# 改善箇所説明図

対象車両外観

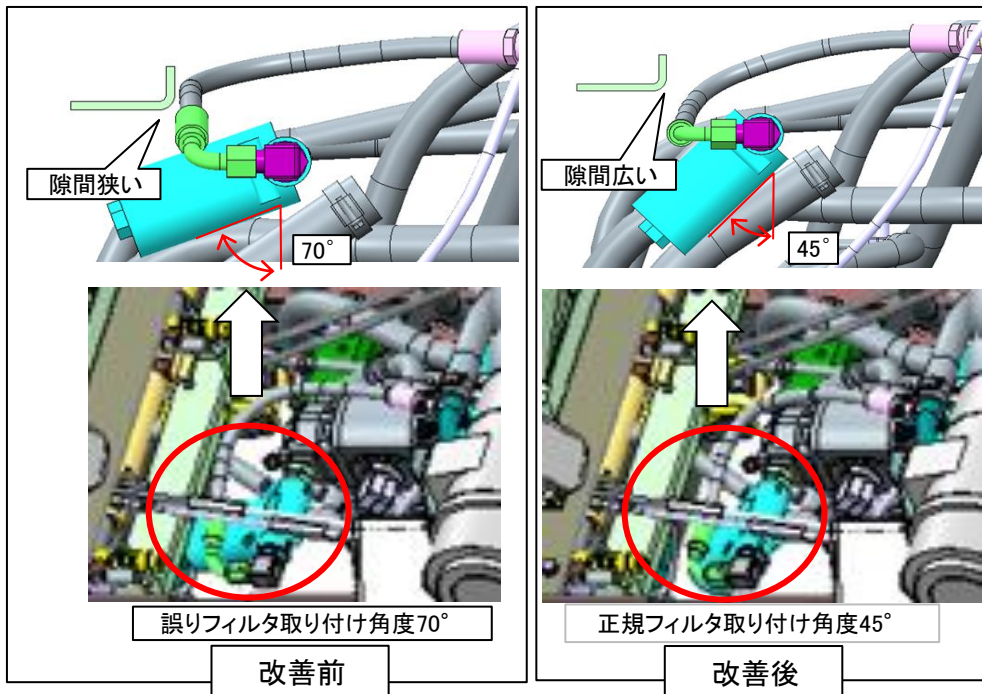
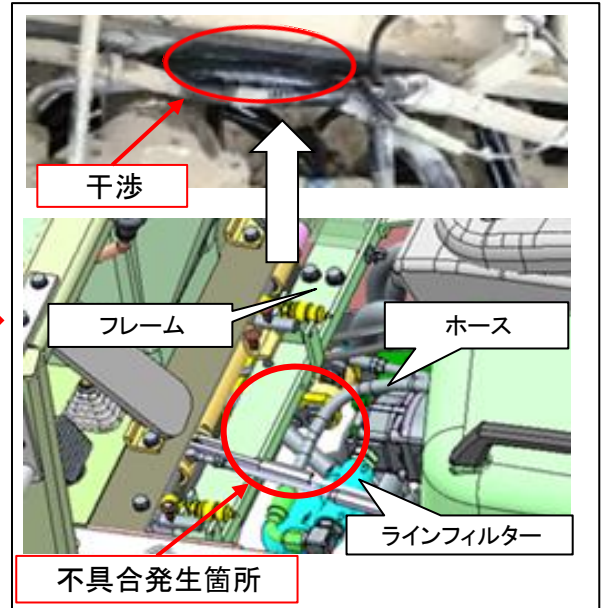
ショベルローダーに使用している油圧式無段変速機の油圧ホースにおいて、フレームとの隙間が確保されていないため、振動によりフレームに干渉する。そのまま使用を続けると干渉している部分から破損し、作動油が漏れ、最悪の場合は走行不能となるおそれがある。

全車両、ホースとフレームの隙間を確認し、隙間が小さい場合は取付を修正する。なおホースに干渉した痕跡が有る場合はホースを交換する。

フロントフレーム左側支柱部にステッカーNo. 5233を貼り付ける。
